Serveurs SPARC Enterprise M3000/M4000/ M5000/M8000/M9000

Notes de produit pour XCP Version 1115

Notes de produit des serveurs SPARC Enterprise M3000/M4000/M5000/M8000/M9000, numéro de référence E40731-03.

La Figure 1-13 représente la zone d'installation de l'armoire de base du serveur M9000.

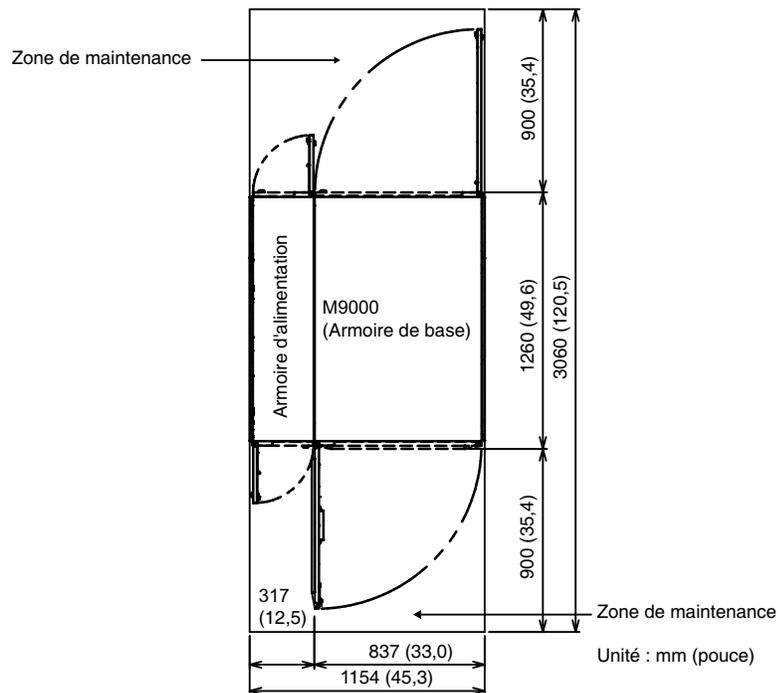
Dans le *Guide de planification du site des serveurs SPARC Enterprise M8000/M9000*, les figures 1-13 à 1-16 ont nécessité la correction de la conversion en unité du système métrique de la valeur 3060 mm (120,5 pouces). Les figures suivantes présentent les valeurs correctes.

Étiquette d'avertissement sur la partie CA du serveur M9000

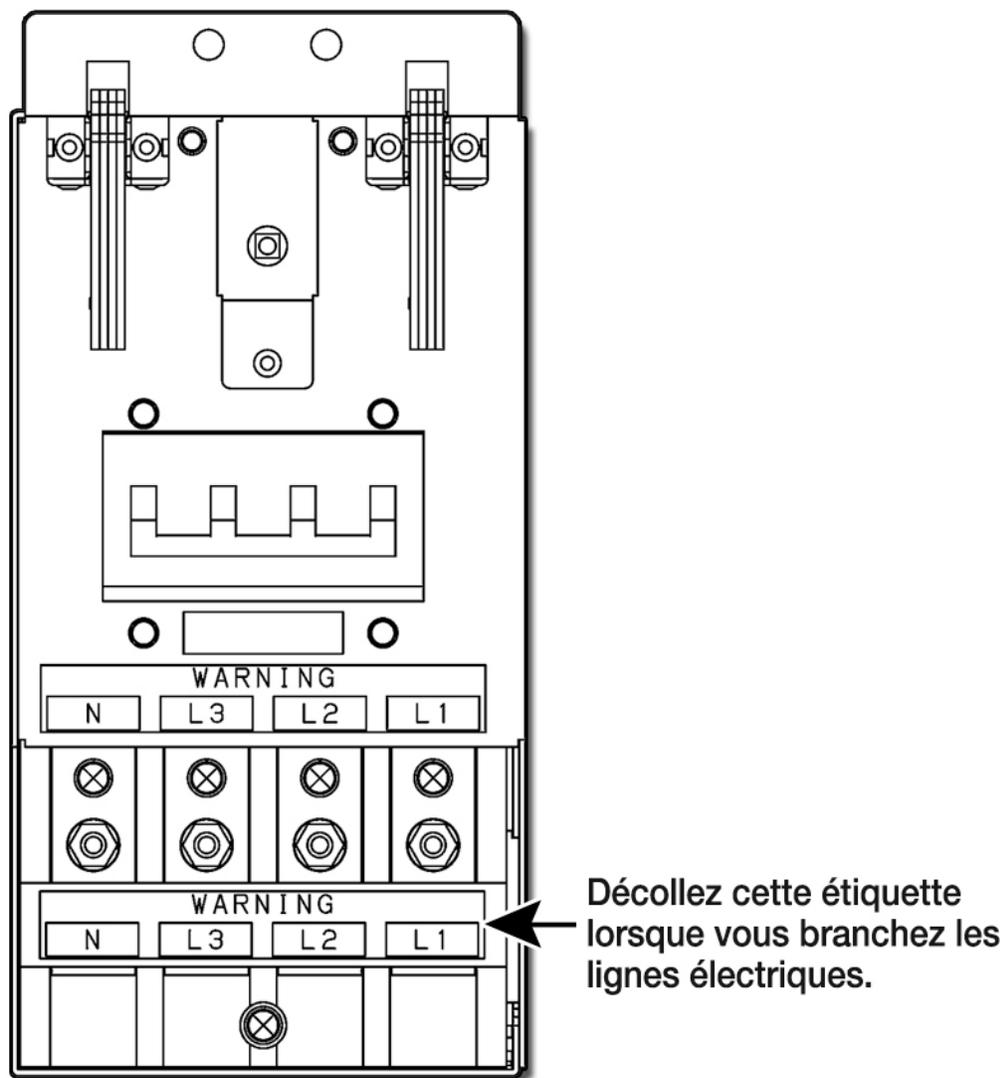
L'étiquette d'avertissement ("WARNING") placée sur la partie CA indique que l'ordre de branchement du terminal a été modifié. Effectuez les branchements en suivant l'ordre indiqué sur l'étiquette d'avertissement.
